CERIATONE JTM45

Revised 10. August 2006 / 23. Feb. 2013

Meyer Electrical Amplification - Stuttgart, Germany

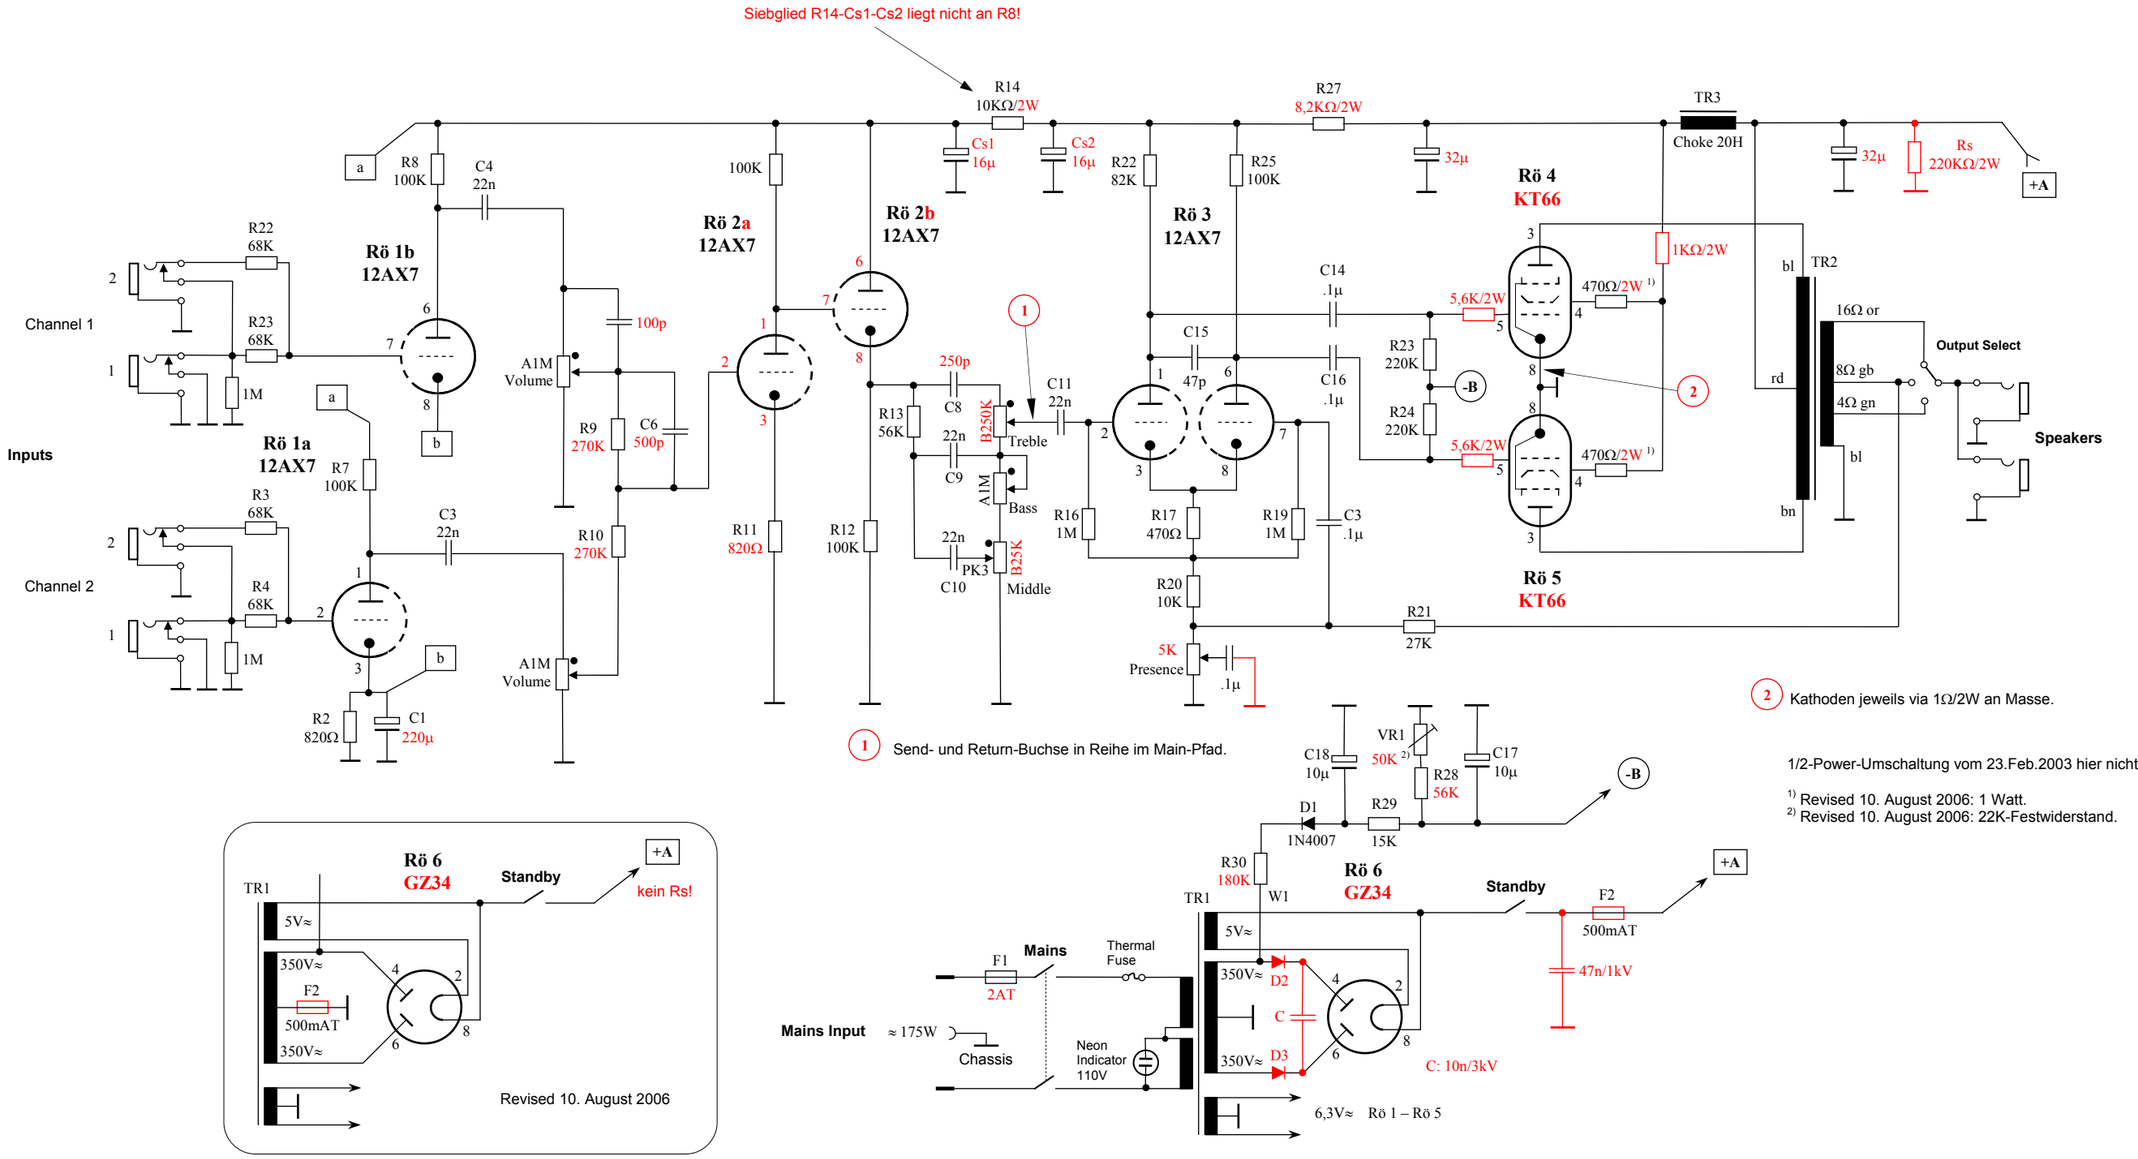
Siebglied R14-Cs1-Cs2 liegt nicht an R8!

1 Send- und Return-Buchse in Reihe im Main-Pfad.

2 Kathoden jeweils via 1Ω/2W an Masse.

[1] Revised 10. August 2006: 1 Watt.
[2] Revised 10. August 2006: 22K-Festwiderstand.
